**Enquête publique préalable du 15 juin au 15 juillet 2024 inclus
portant sur l'autorisation environnementale
du projet d'aménagement de la phase 2 du Tram 13
sur le territoire des communes d'Achères, Poissy et Saint Germain-en-Laye
au titre de l'article L. 181-1 et suivants du Code de l'environnement**

RAPPORT

Référence E24000029 / 78

Commission d'enquête

Figure 108 : Insertion du Tram T13 Phase 2 sur l'avenue de Versailles (RD 190).

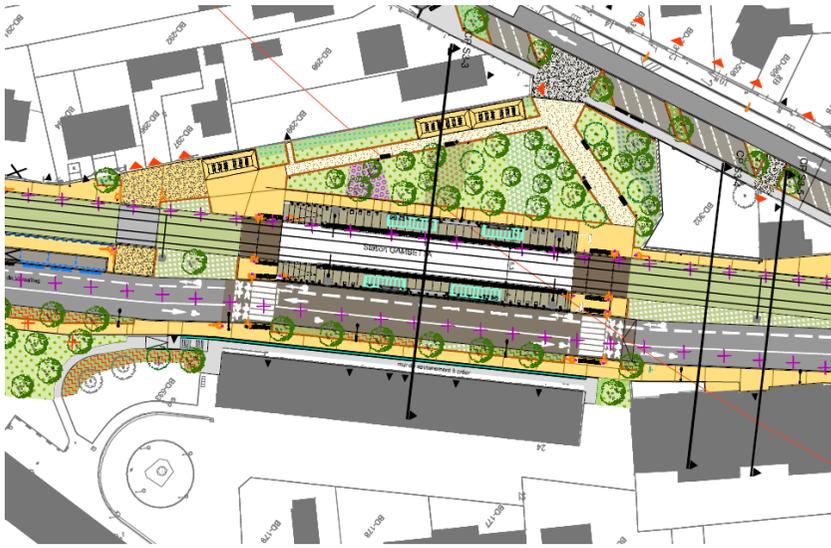
Dès lors ne serait-il pas possible de préserver tout en partie des arbres du côté droit de l'avenue de Versailles dans le sens de la descente en réduisant la largeur des trottoirs et en constituant une banquette végétalisée au droit des arbres d'alignement ?

Dans l'hypothèse où cela ne serait pas possible quelle garantie sera t'elle prise pour s'assurer de la bonne reprise et de la pérennité des plantations plusieurs années après la plantation ?

Concernant la possibilité de préserver tout ou partie des arbres du côté droit de l'avenue de Versailles
